**東京電力(株)殿のスマートメーター仕様
についての意見募集に対する当社意見
(趣旨説明書)**

**2012年4月20日
ソフトバンク株式会社**

東京電力(株)殿
スマートメーター仕様に関する意見

Aルートの問題点

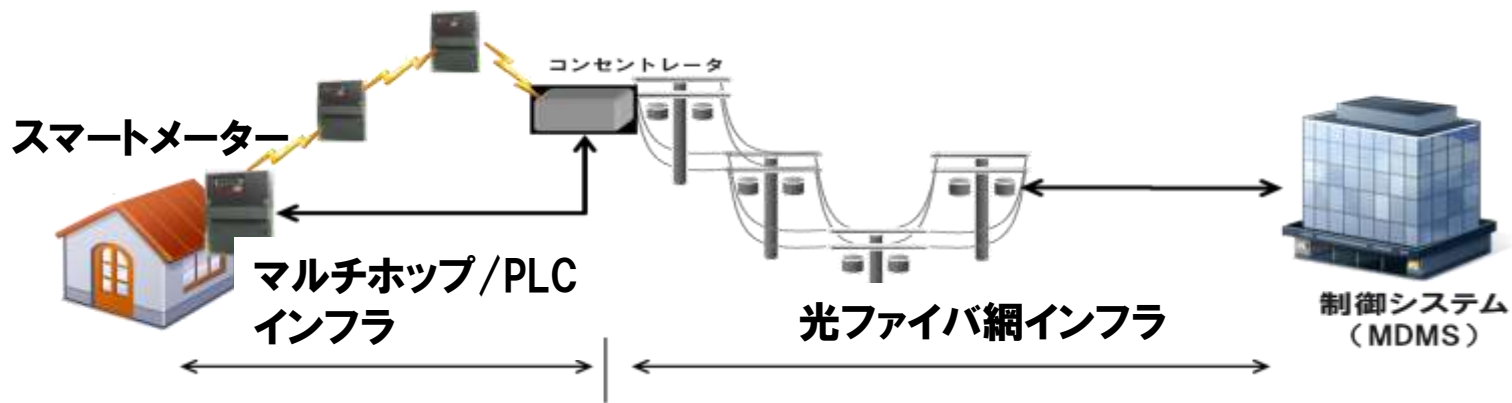
非効率なガラパゴス通信制御網をゼロから構築

- ・低圧託送料に上乗せ
- ・サービスがスマメ仕様の範囲内で限定される

自由化後を見据えた独占維持対策

Aルートの課題(導入面での考慮例)

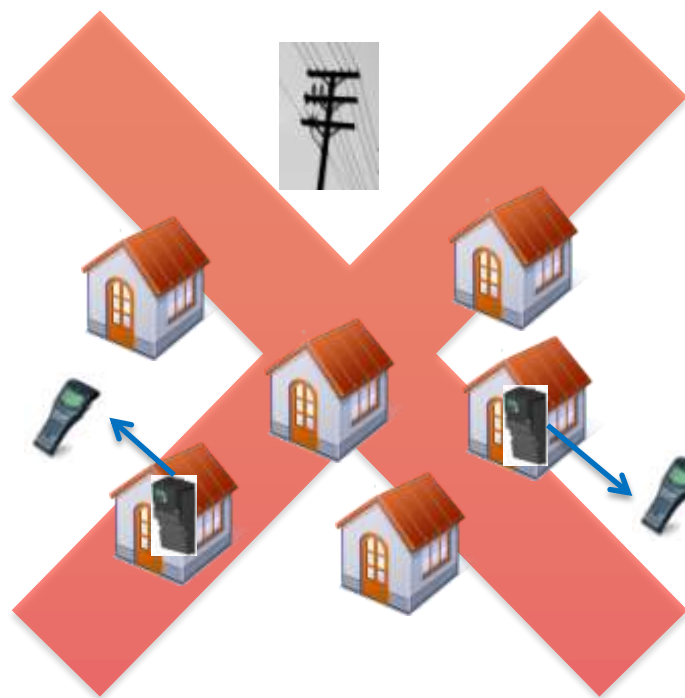
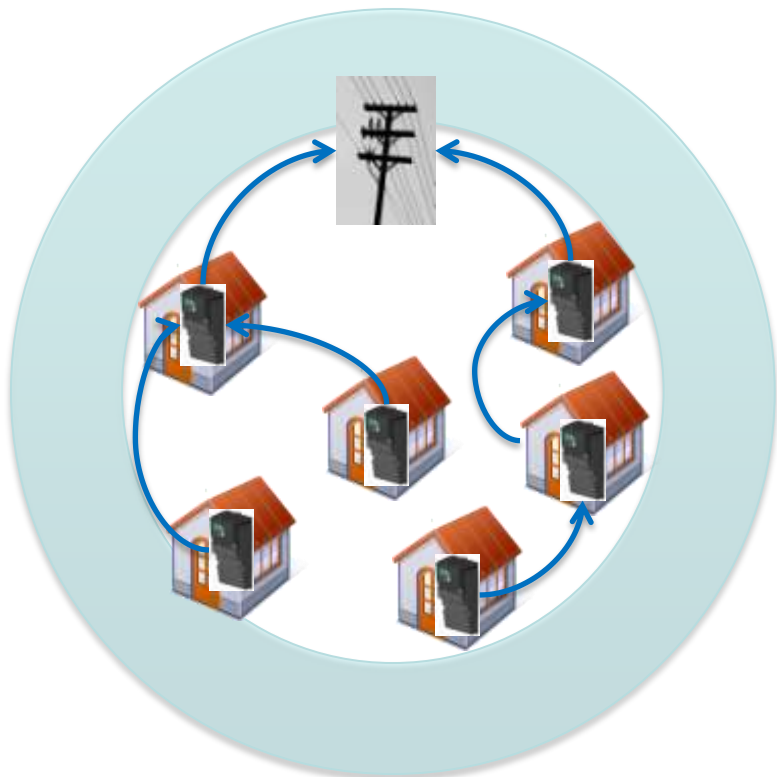
マルチホップが有効に働くためには

歯抜けで導入が進むと導入過渡期で必要以上のハンディターミナルが導入されてしまう。

面前検針を続けては導入の意味なし

Aルートの課題(運用面での考慮例)

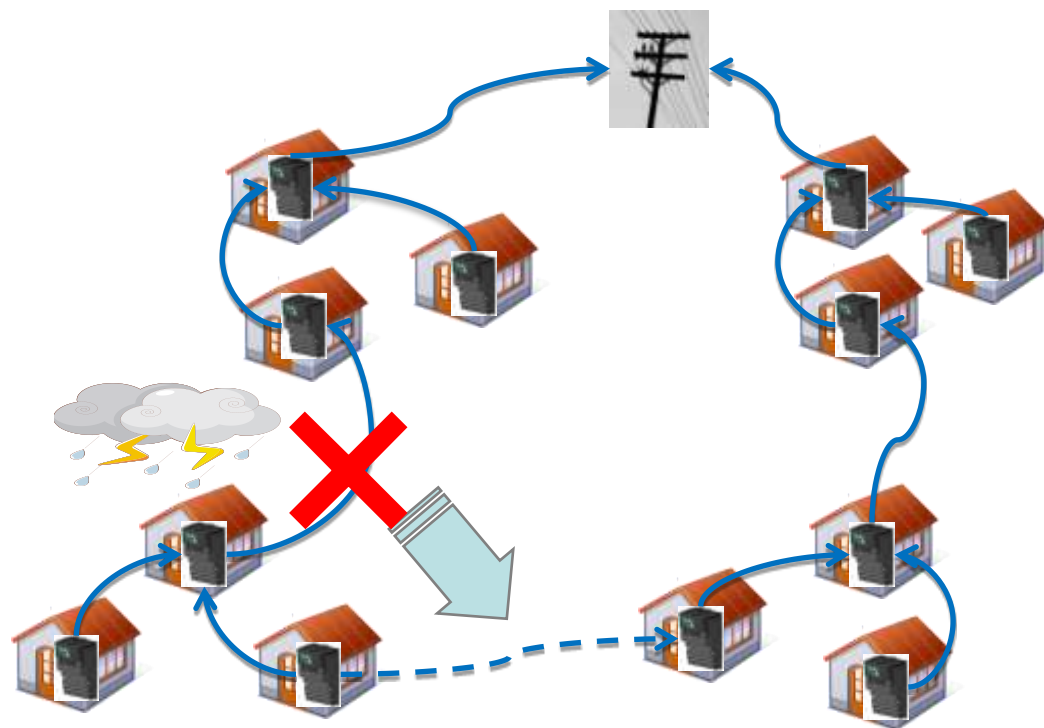
マルチホップ通信インフラを運用するためには

通信ルートのばたつきへの対処や
迂回時のルート設計手法の確立が必要

様々な環境での安定性、信頼性評価が必要

Aルートの課題(コスト面での考慮例)

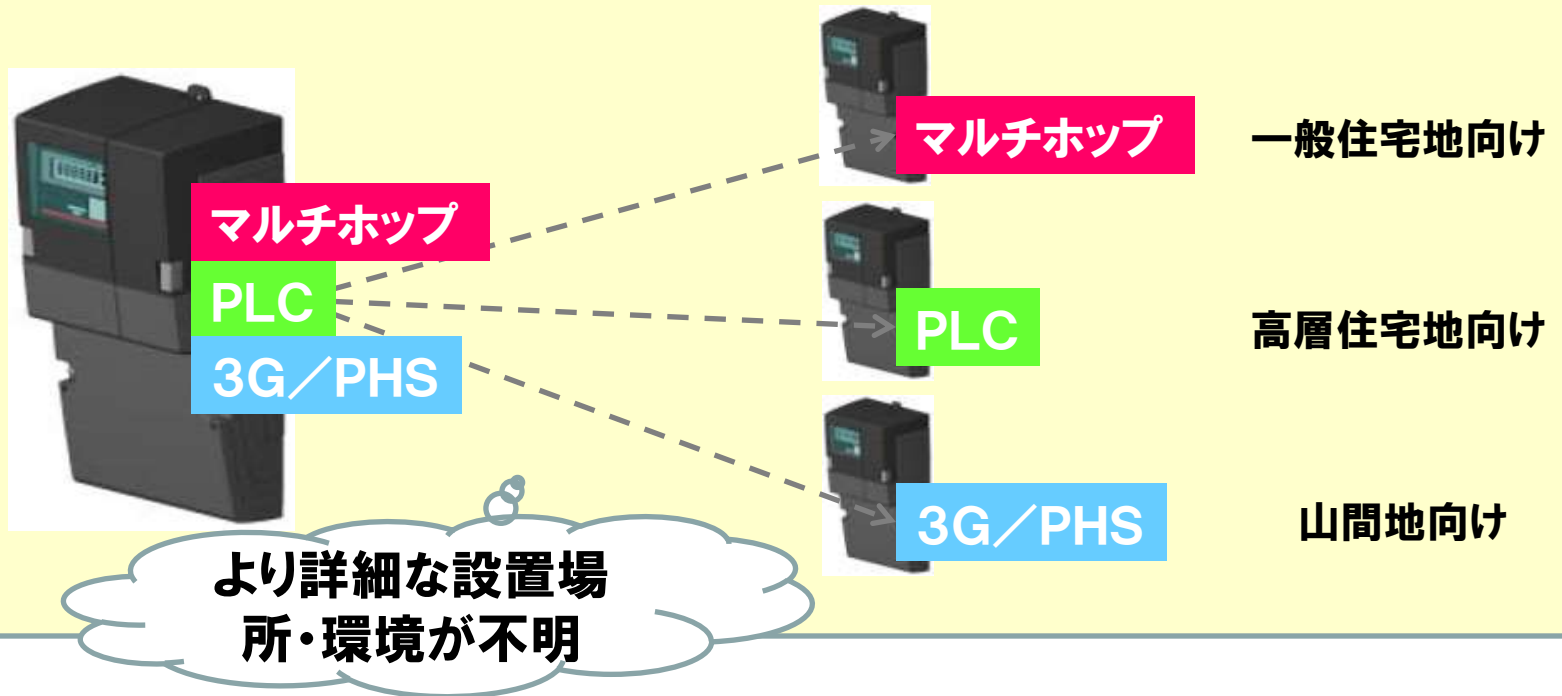
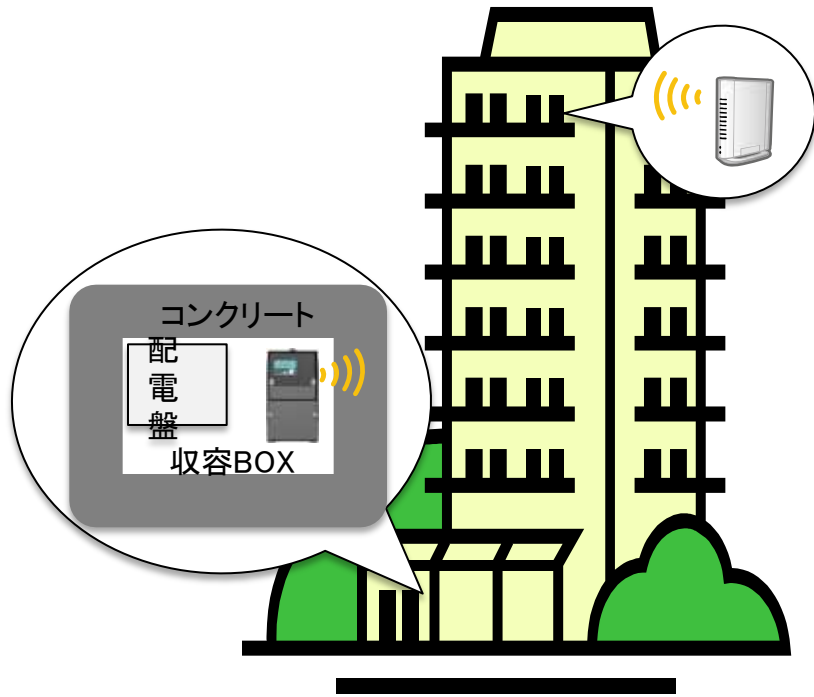
◆現在の仕様

予め通信モジュールを決め打ちするのではなく
現地設置箇所を詳細調査し、そこで通信モジュール搭載を決定

コスト削減

Bルートの問題(モジュール搭載の問題)

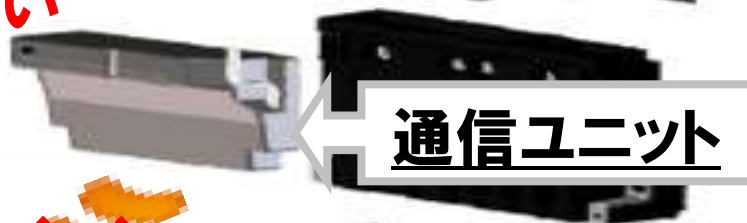
通信
モジュール1

通信
モジュール2

通信モジュールを2つ以上
搭載するスペースがない

全通信方式で安定動作可能な
供給電力の不足

通信モジュールを2つ以上搭載可能な仕様が必要
